VERBALE DI ACCORDI (D.P.R. 327/01 ex art. 22 bis) TRA R.F.I.Spa E LIDL ITALIA Srl

Proposta migliorativa di sistemazione degli accessi ai punti vendita LIDL e Idrocentro e variante alle opere connesse alla soppressione del PL al km 50+085 della linea Bussoleno – Susa.
Regione Priorale

PROPOSTA DI VARIANTE

RELAZIONE TECNICO DESCRITTIVA

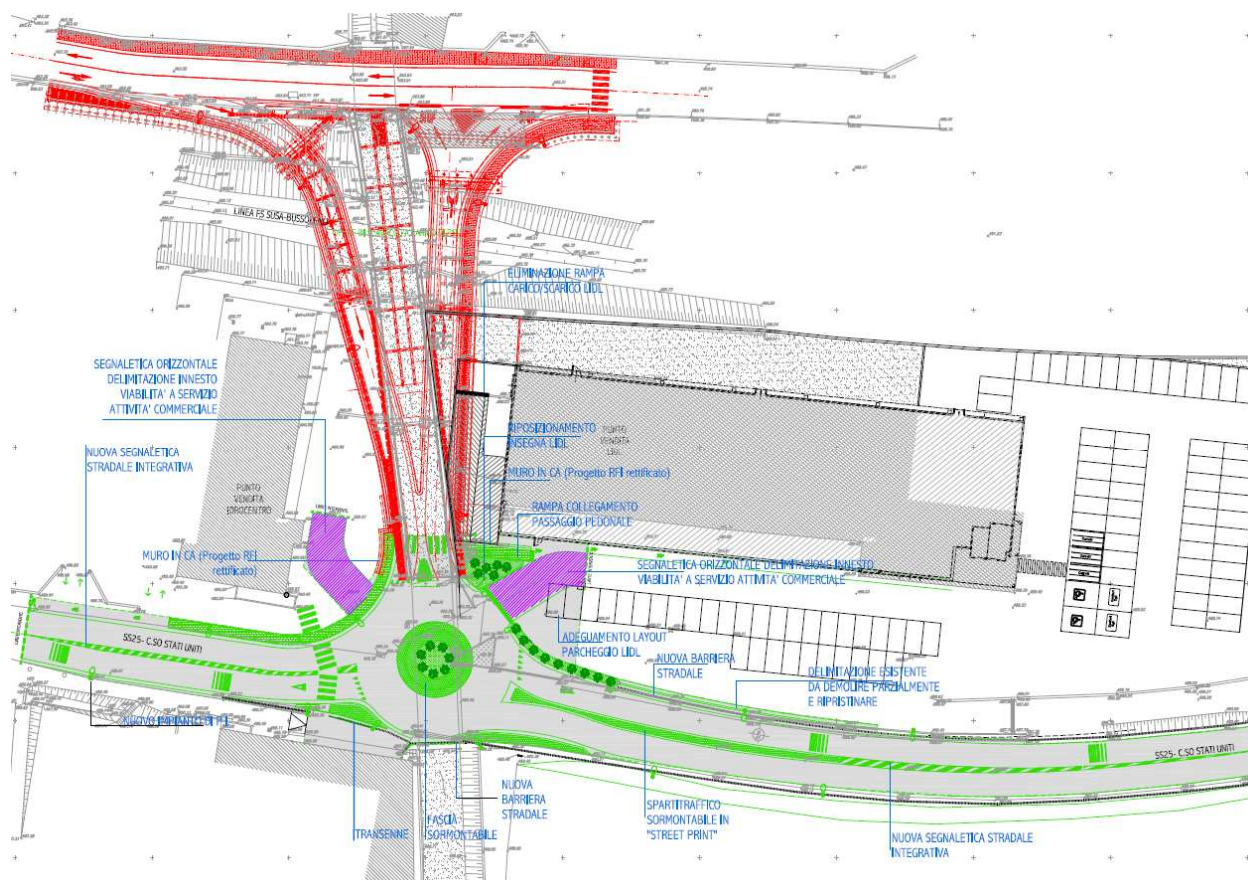
L'intervento propone di sostituire l'attuale intersezione a T prevista nel progetto di RFI con una nuova rotatoria stradale compatta di 23 m di diametro esterno.

In particolare verranno raccordate le viabilità di Corso Stati Uniti (SS 25) con la nuova viabilità di collegamento con via Montello (progetto RFI opere di scavalco linea ferroviaria Susa Bussoleno).

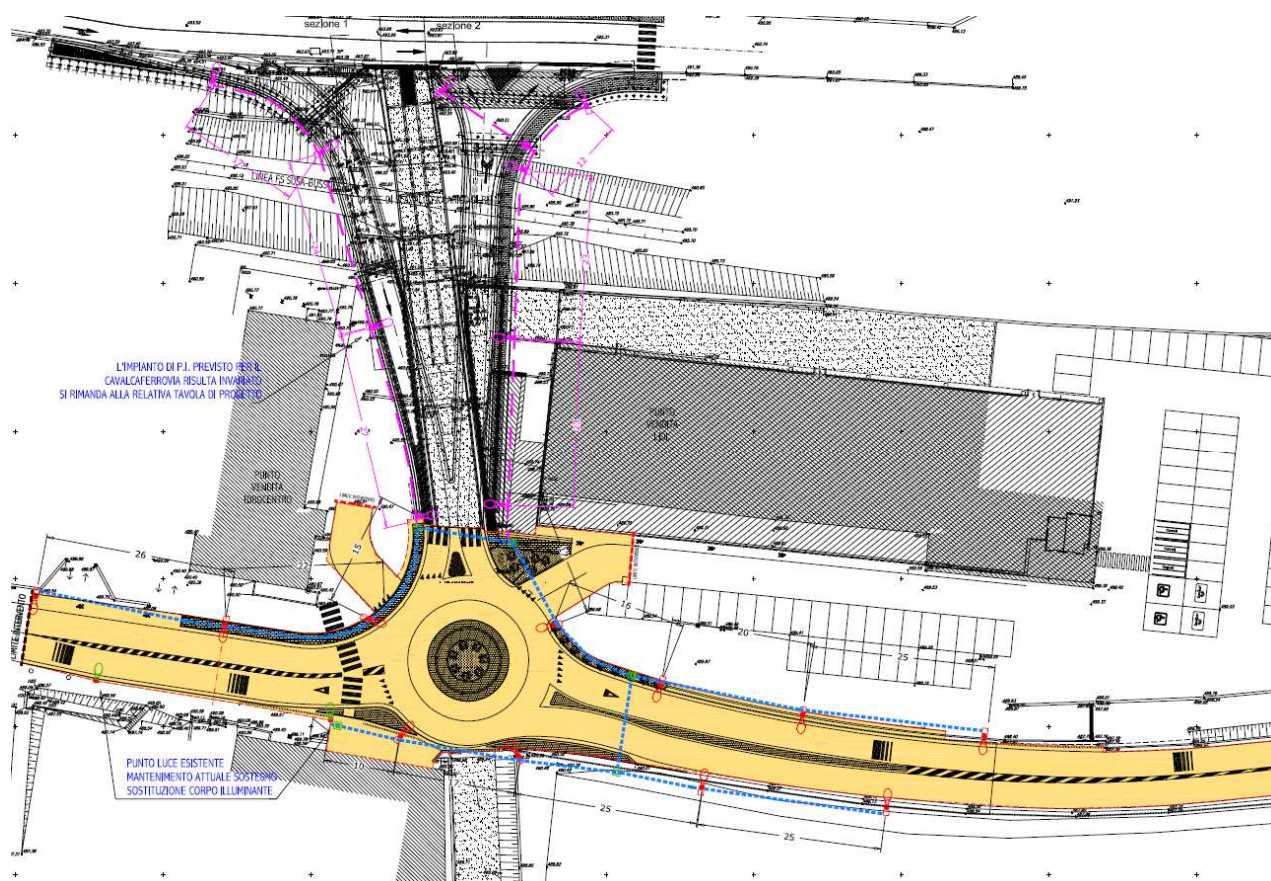
Si è scelta un'illuminazione periferica per enfatizzare la posizione dell'anello centrale e per non avere ingombri ed ostacoli sull'isola centrale di ridotte dimensioni. Gli apparecchi saranno a led con ottica e corpo illuminante atti a garantire il corretto illuminamento del piano viabile della nuova intersezione e degli accessi all'anello.

Il numero di punti luce risulta inferiore di una unità rispetto all'impianto del progetto RFI. L'Altezza dei nuovi pali, 7,80m fuori terra, è stata mantenuta uguale a quella del progetto così come tutti i dettagli costruttivi ai quali si rimanda integralmente per eventuali approfondimenti. I nuovi sostegni sono altresì dotati di uno sbraccio di dimensioni 1x1,5m.

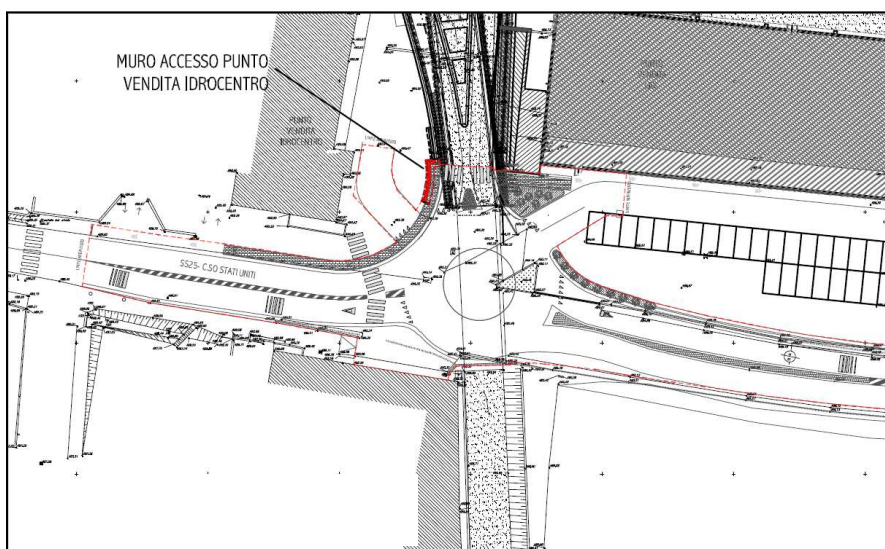
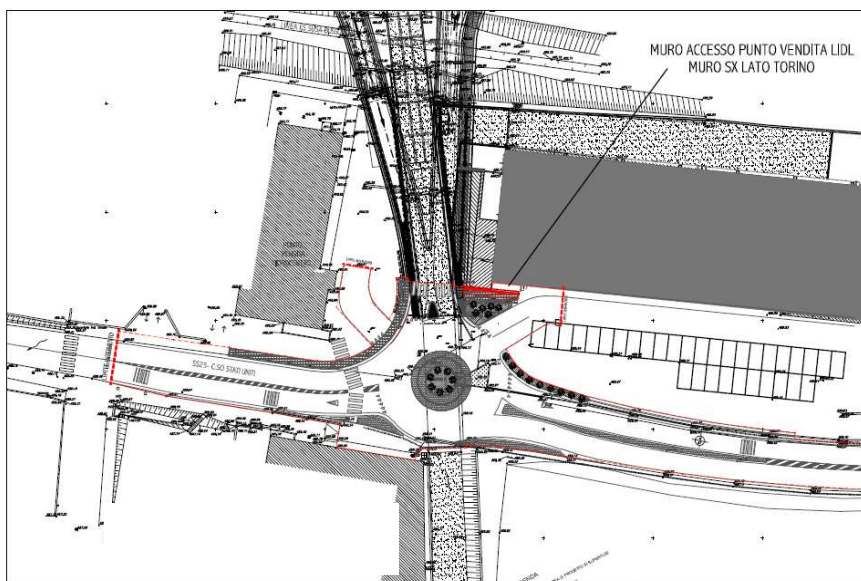
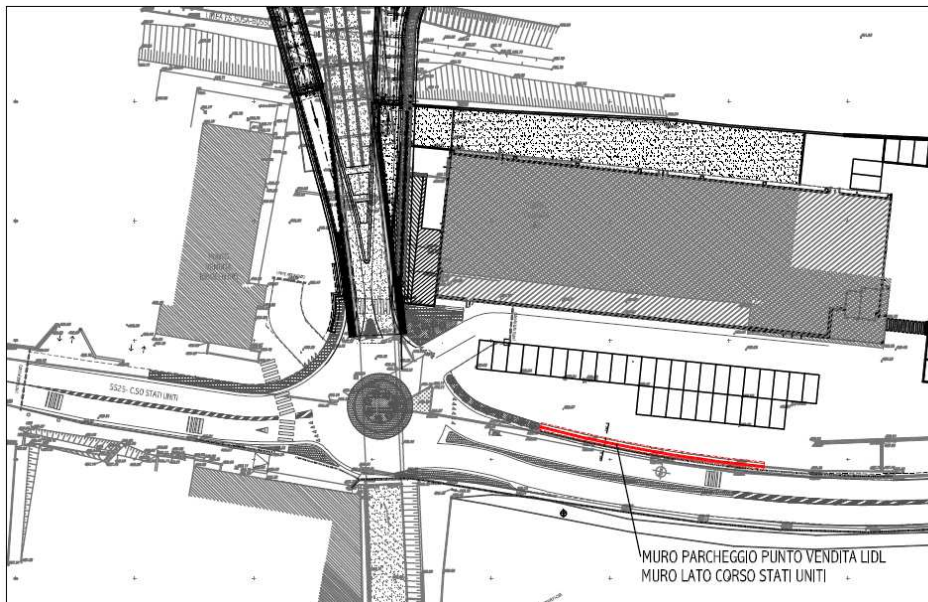
Il progetto prevede la rettifica di alcune opere d'arte minori già contemplate nel progetto RFI. In particolare:

- Muretto in c.a ingresso Idrocentro - Rampa Dx lato Susa. L'opera in questione viene accorciata nel suo sviluppo planimetrico originario ed adeguata alla conformazione del nuovo layout dell'intersezione.

- Muretto in c.a ingresso LIDL - Rampa Sx lato Torino. Questo manufatto viene riposizionato planimetricamente ed adeguato alla conformazione del nuovo progetto. Rappresenterà il nuovo accesso pedonale al punto vendita LIDL collegando il camminamento nord proveniente da Susa e raccordandolo con una rampa alla quota del parcheggio LIDL.

- Muretto in c.a Corso Stati Uniti – Parcheggio LIDL. Il muro in C.A. rappresenta una rettifica dell'attuale muretto di contenimento della pavimentazione del piazzale LIDL. Viene riposizionato e adeguato al nuovo progetto. Sarà raccordato al tratto esistente presente a valle dell'intersezione.

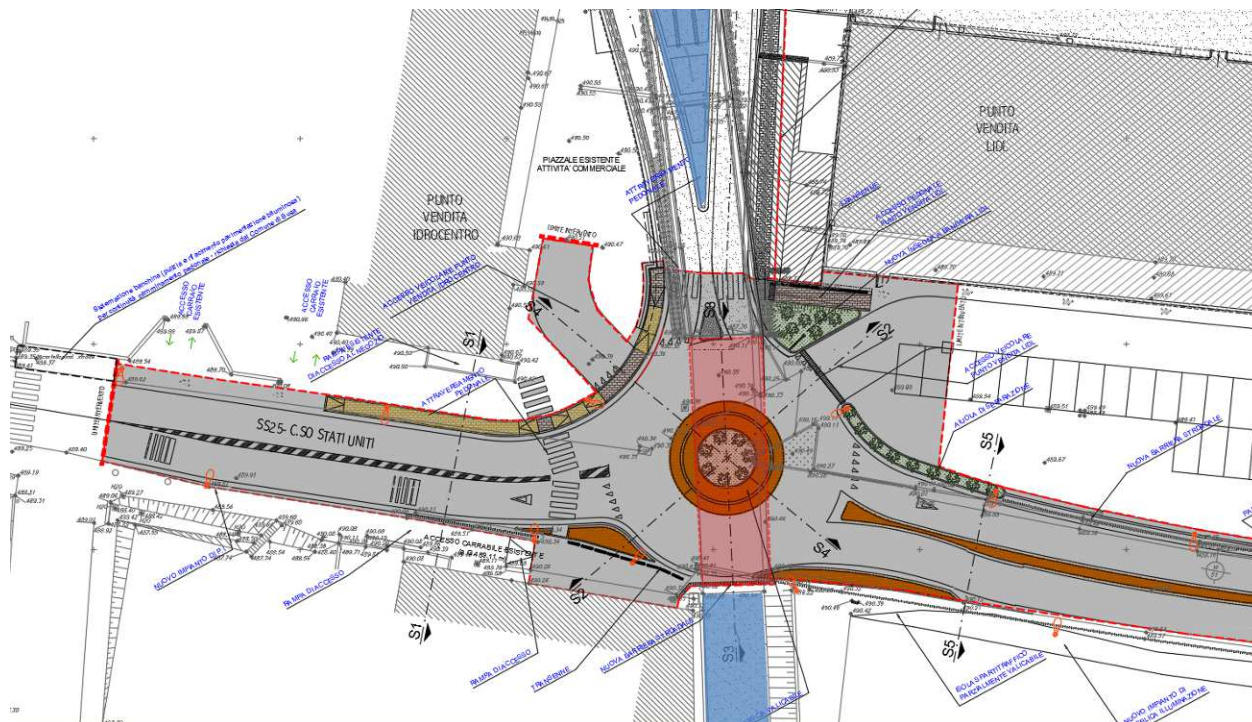
Il progetto nasce come proposta migliorativa della soluzione tecnica adottata nel progetto di RFI per la risoluzione dell'intersezione a T tra le nuove opere di scavalco della linea ferroviaria Susa-Bussoleno e c.so Stati Uniti (SS 25). La soluzione a rotatoria prevista nel progetto di variante prevista si integra nel progetto di RFI senza modificare o alterare la funzionalità dell'opera stessa e garantendo una migliore fruibilità alle aree a parcheggio a servizio delle attività commerciali ivi presenti .

Come meglio evidenziato nella successiva immagine, anche la nuova rotatoria si sviluppa sulle stesse aree dell'intersezione a T del progetto RFI occupando anche una porzione del parcheggio LIDL adiacente. (In rosso lo scatolare esistente)

Dal punto di vista del carico prodotto non sembrano esserci differenze tra lo stato di fatto, la soluzione del progetto RFI e la nuova rotatoria prevista in variante.
